Nota van beantwoording zienswijzen 'TAM-omgevingsplan Ontwikkelgebied Bedrijventerrein Koekoek II'

Bijlage 1: Notitie geluid, Omgevingsdienst Midden- en West-Brabant, 19 juli 2024

Onderwerp: Zienswijze bedrijventerrein Koekoek II
Aan: Floris Franke
Van: Maarten van Steen
06 5285 7450
m.vansteen@omwb.nl
Team: Metingen en onderzoek
Status: definitief
Datum: 19 juli 2024
Zaaknummer: Z2024-00007750

Bijlage I: Modellen

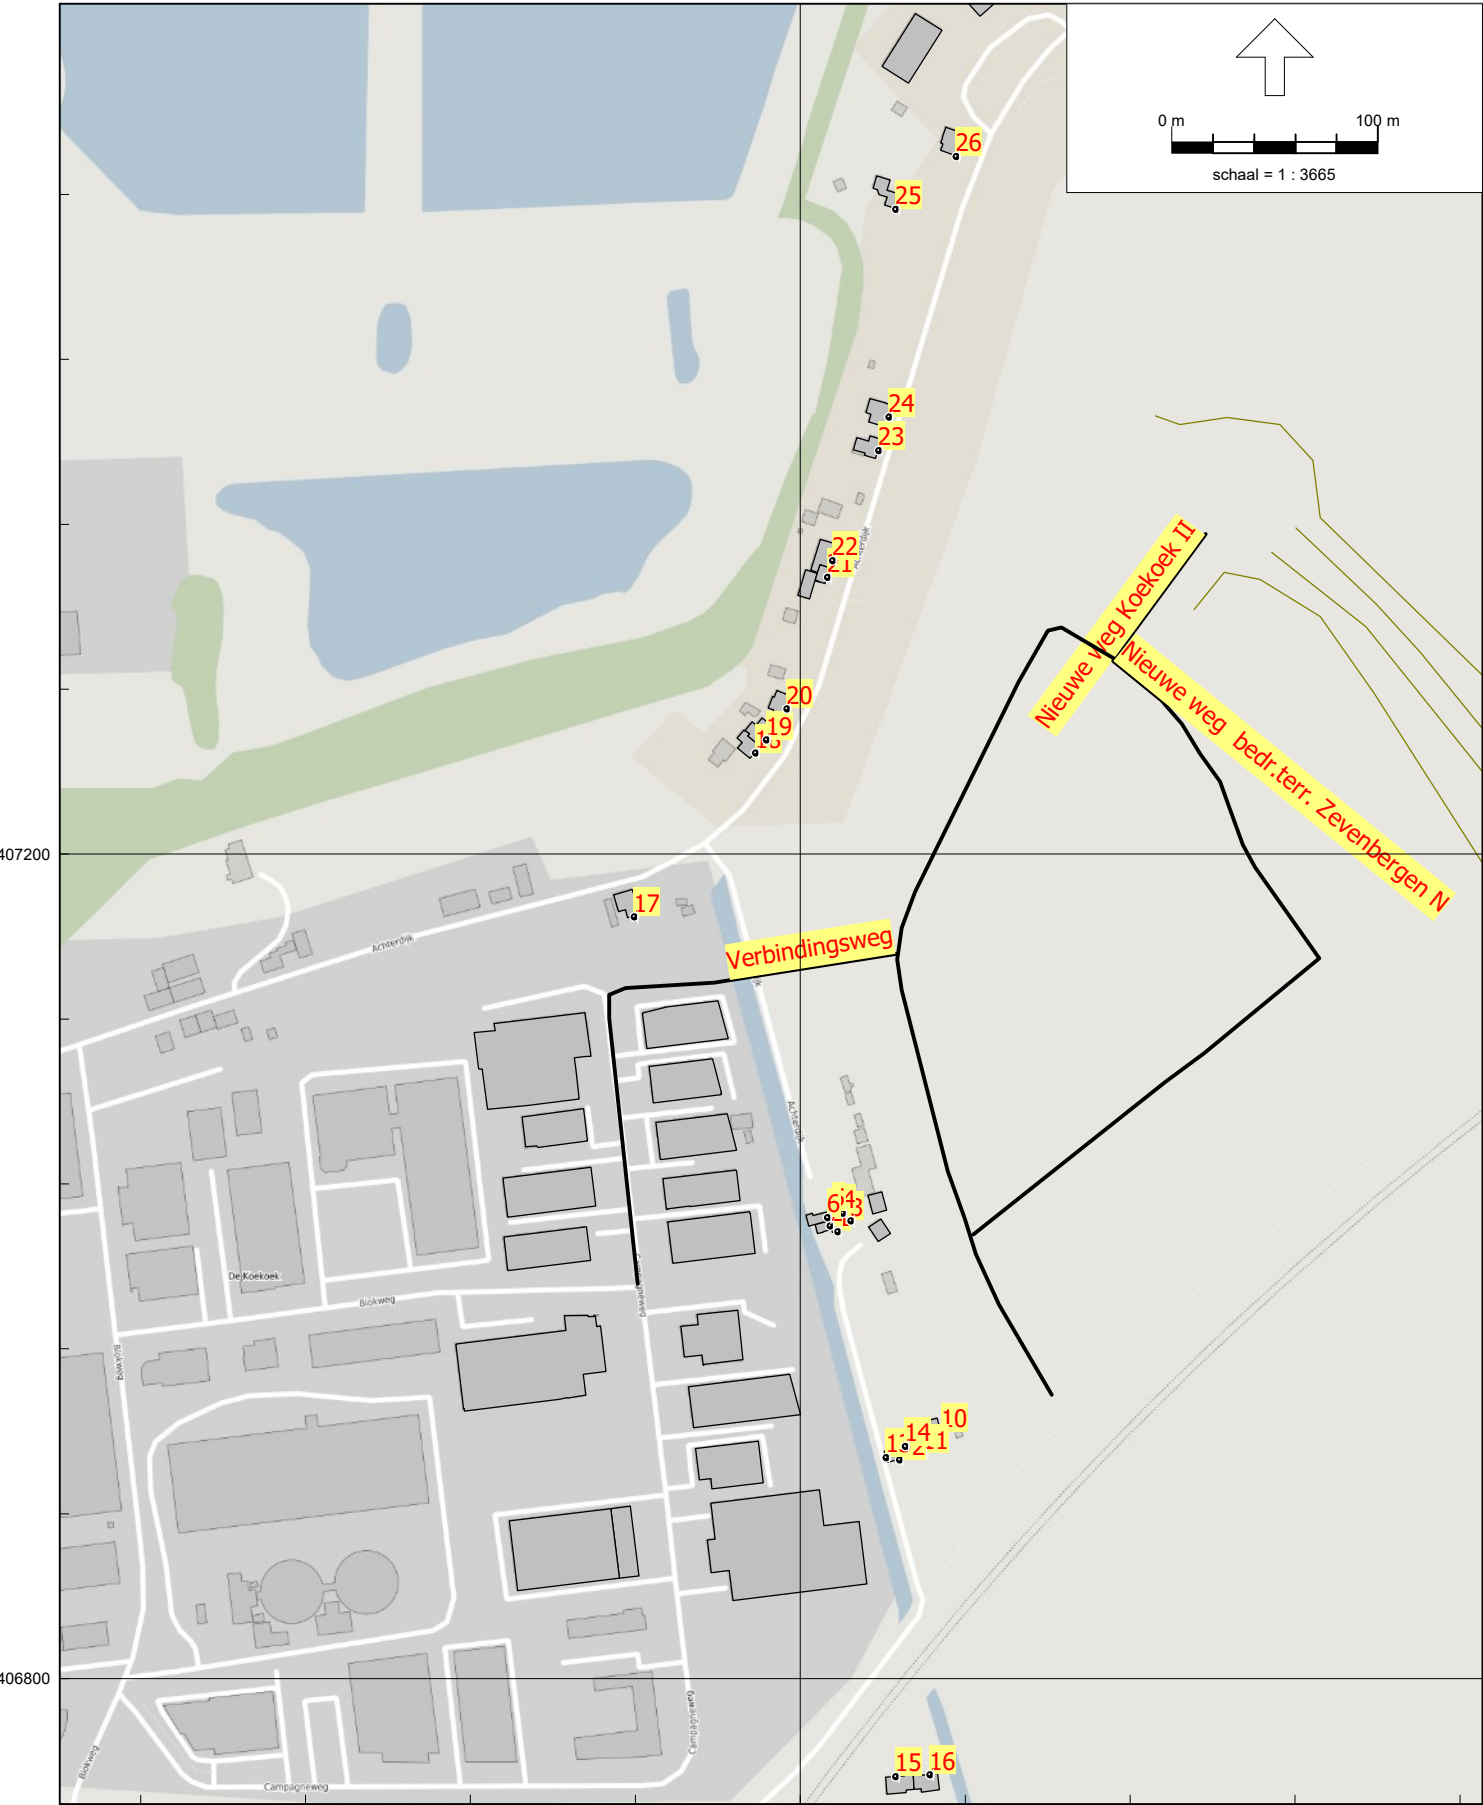
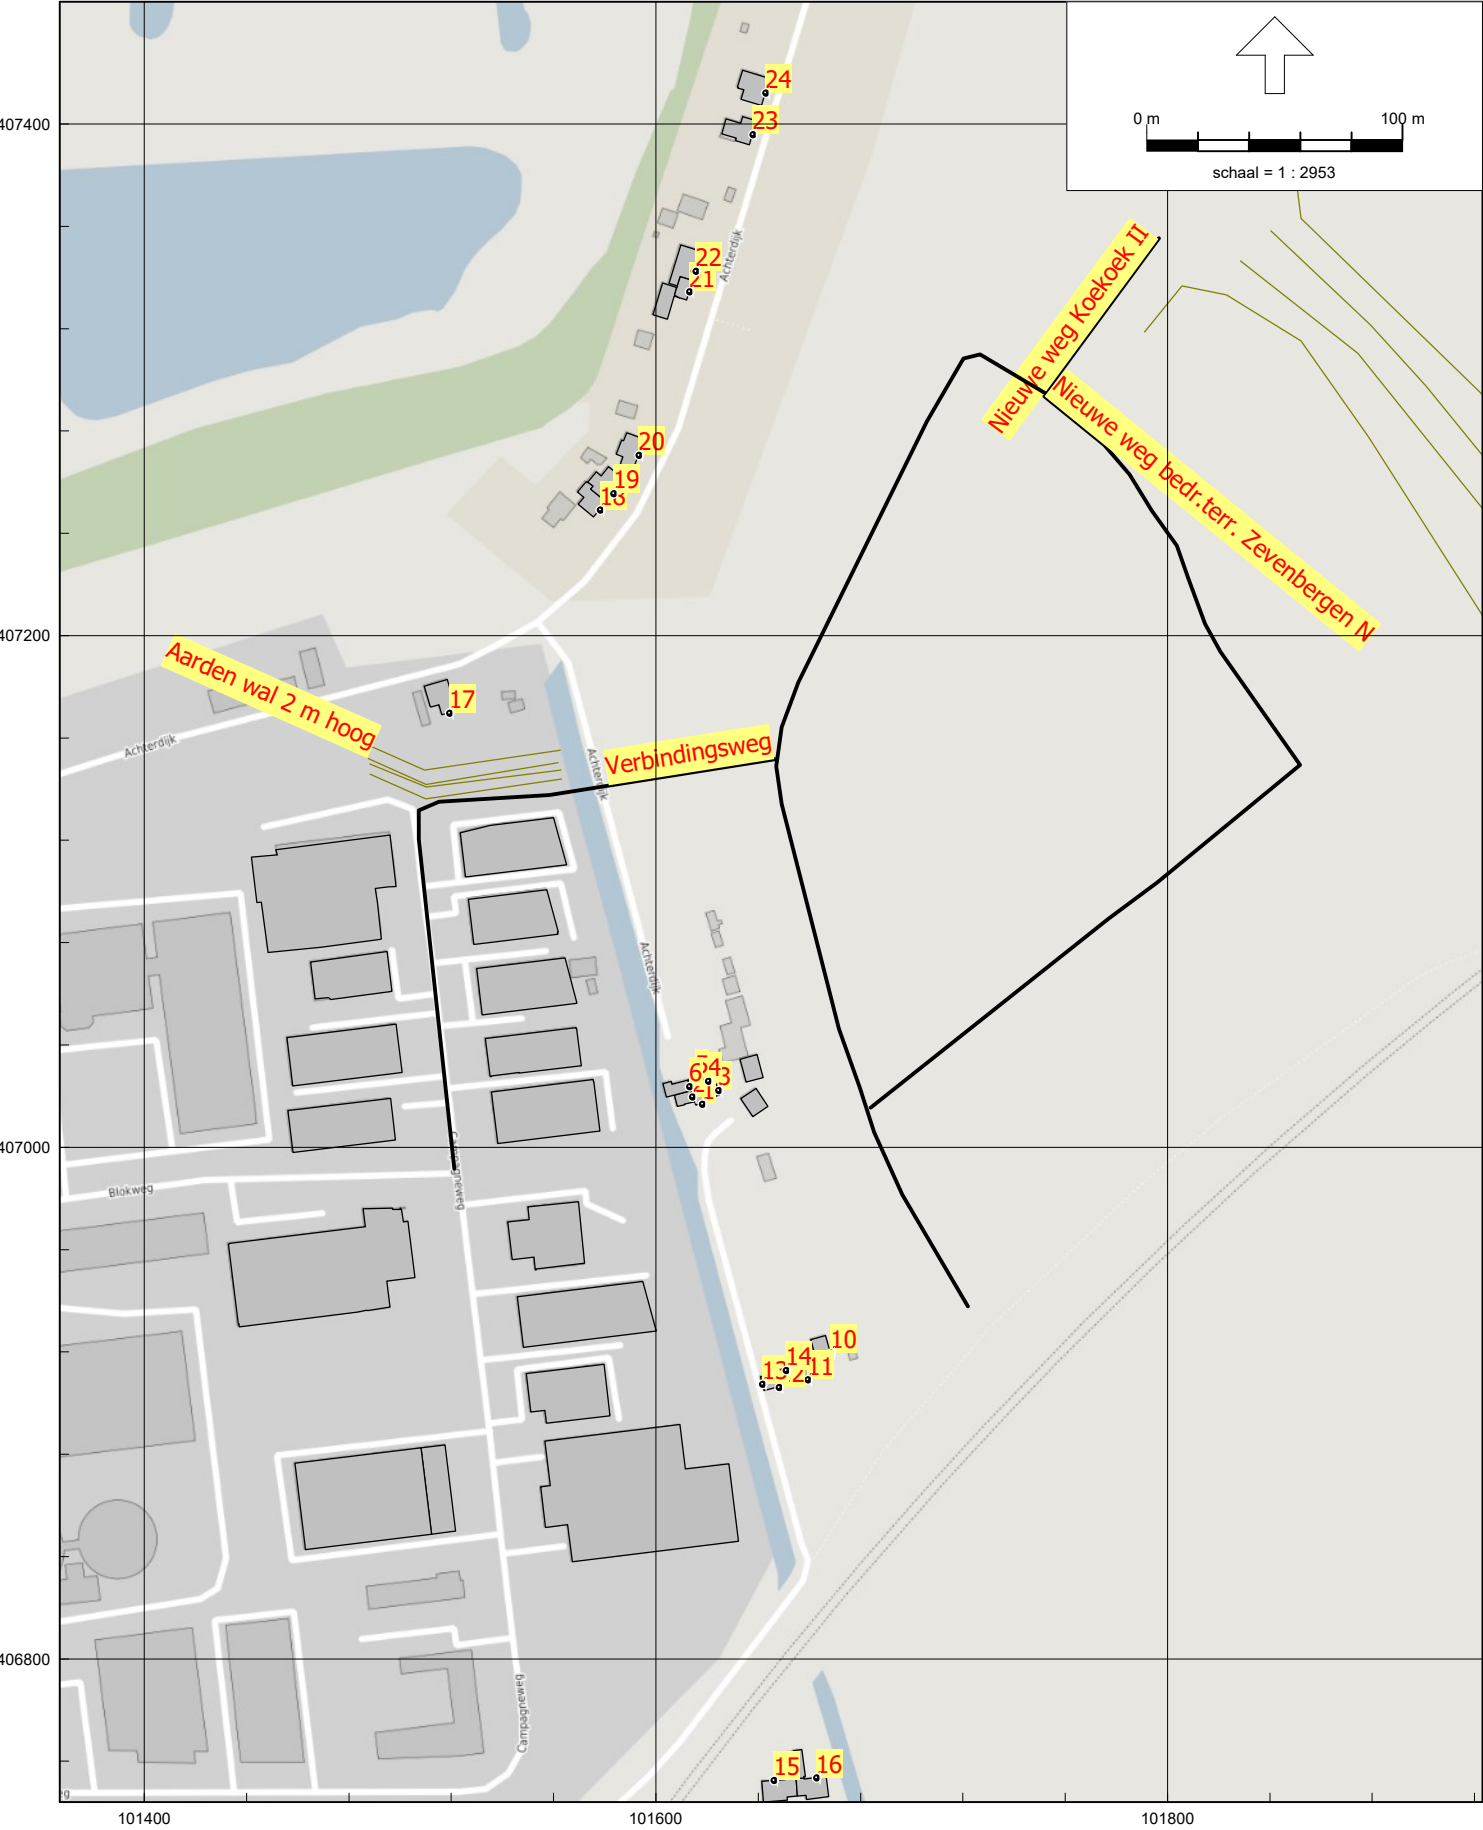
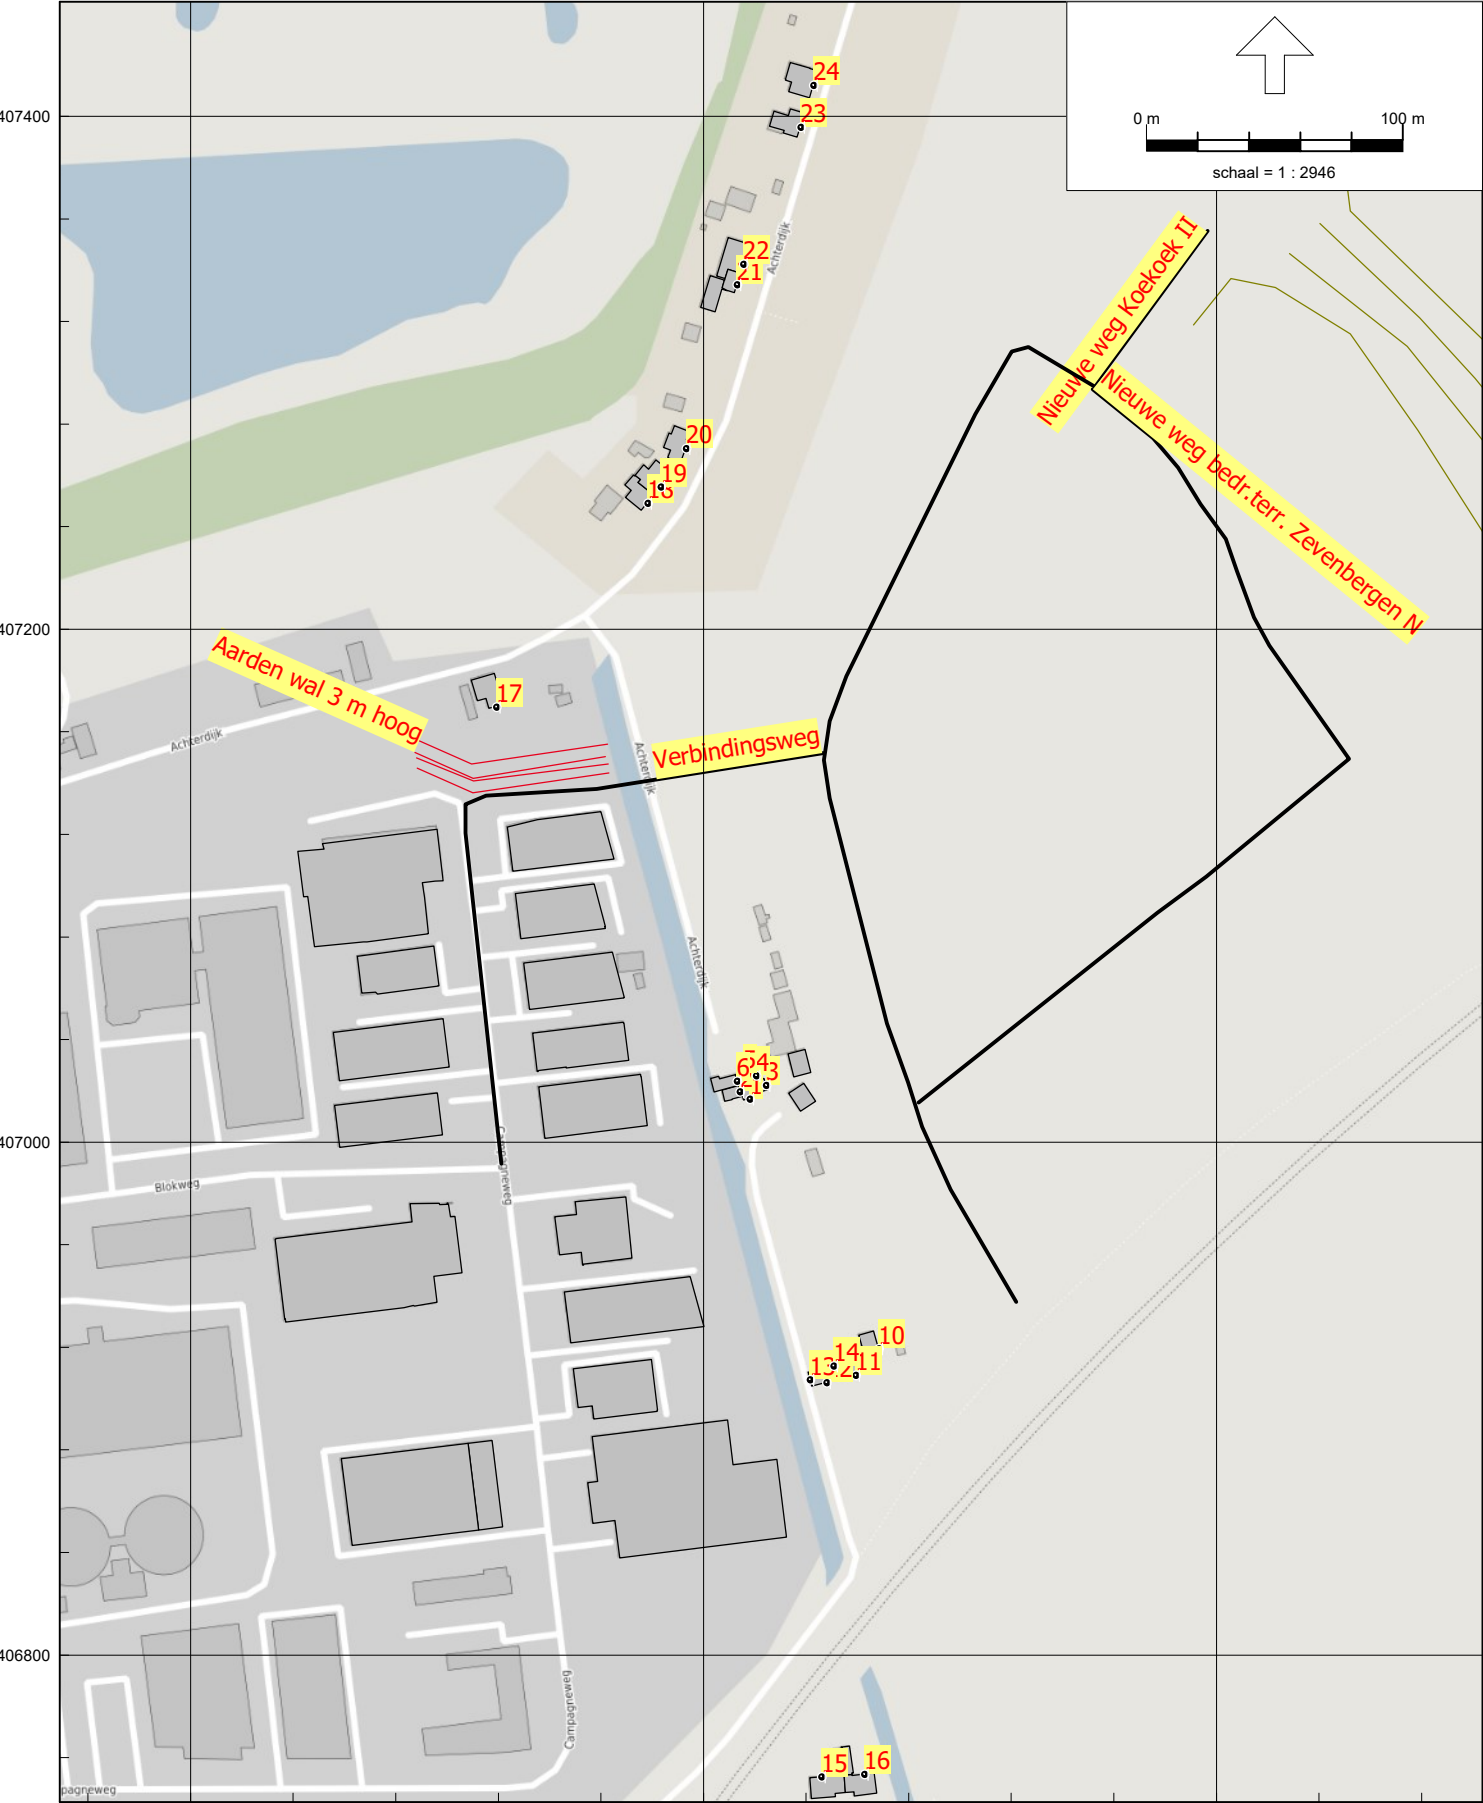
Gevraagd is om op basis van het reeds opgestelde akoestisch rekenmodel te berekenen wat de verkeerintensiteit ten hoogste mogen zijn op de nieuwe verbindingsweg, waarmee nog wordt voldaan aan de standaardwaarde uit het Besluit kwaliteit leefomgeving (Bkl) op de omliggende geluidgevoelige objecten.

Daarnaast is ook gevraagd om twee andere situaties door te rekenen. Namelijk de ten hoogste toegestane verkeersintensiteiten bij toepassing van een 2 meter hoge aarden wal ten noorden van de verbindingsweg en bij toepassing van een 3 meter hoge aarden wal ten noorden van de verbindingsweg. De aarden wal is afgebeeld in Bijlage I, figuur 2.

In Bijlage I zijn de akoestische modellen per situatie weergegeven, namelijk zonder aarden wal, met een 2 meter hoge aarden wal en met een 3 meter hoge aarden wal. In bijlage II zijn invoergegevens van de wegen gevoegd en in bijlage III zijn de uitgebreidere rekenresultaten weergegeven.

Geconcludeerd kan worden dat, afhankelijk van de aan- of afwezigheid van de aarden wal, er met een hogere verkeersintensiteit nog steeds aan de standaardwaarde van 53 dB L_{den} voor gemeentelijke wegen uit het Bkl kan worden voldaan, dan waar in het akoestisch onderzoek van 3 april 2024 is uitgegaan..
